**Avis de la mission régionale
d'autorité environnementale
Centre-Val de Loire
sur un projet de création d'une centrale photovoltaïque
sur la commune de Corquoy (18)
Demande de permis de construire**

n°2021-3094

Figure 3: Implantation de la centrale photovoltaïque sur la parcelle (Source : étude d'impact, p.97)

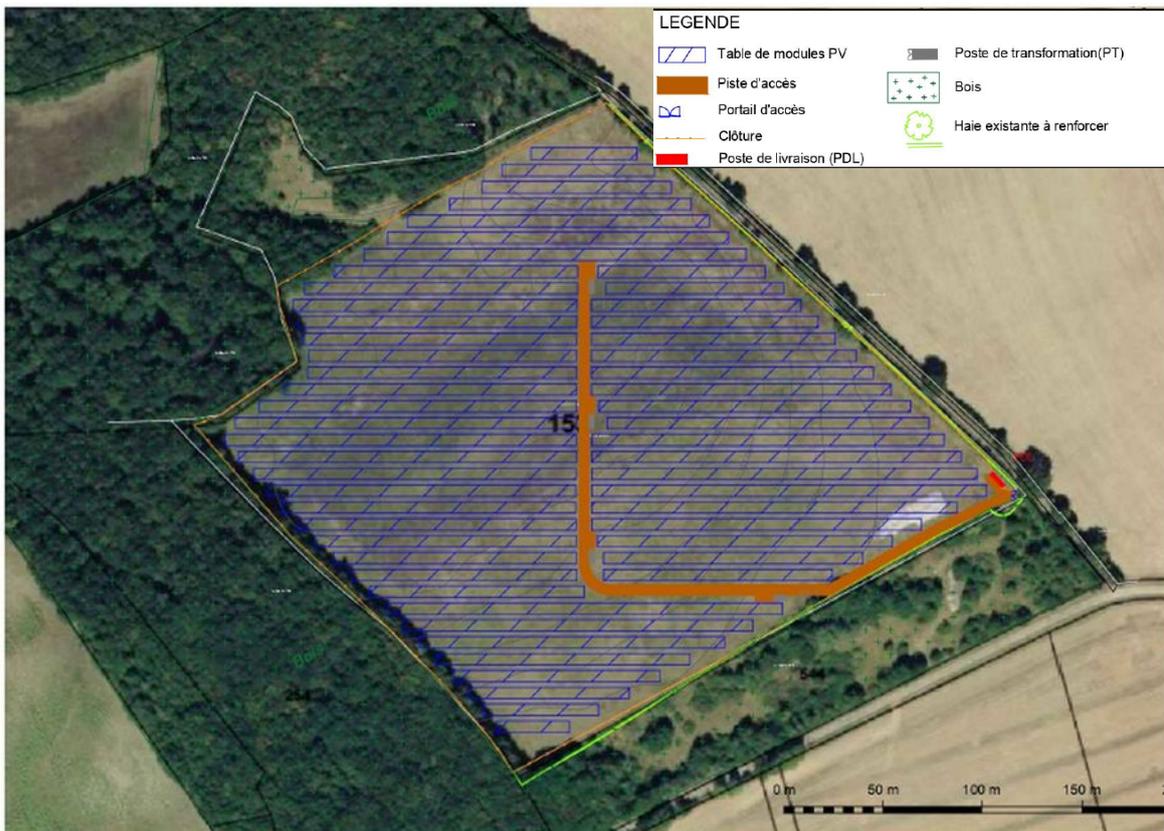
- la petite zone boisée au nord du site est évitée ;
- seulement 0,16 ha, soit 2 % des pelouses, est conservé ;
- la zone humide d'environ 450 m² n'est pas évitée comme le montre la comparaison de la carte ci-dessous avec le schéma d'implantation (figure 3).
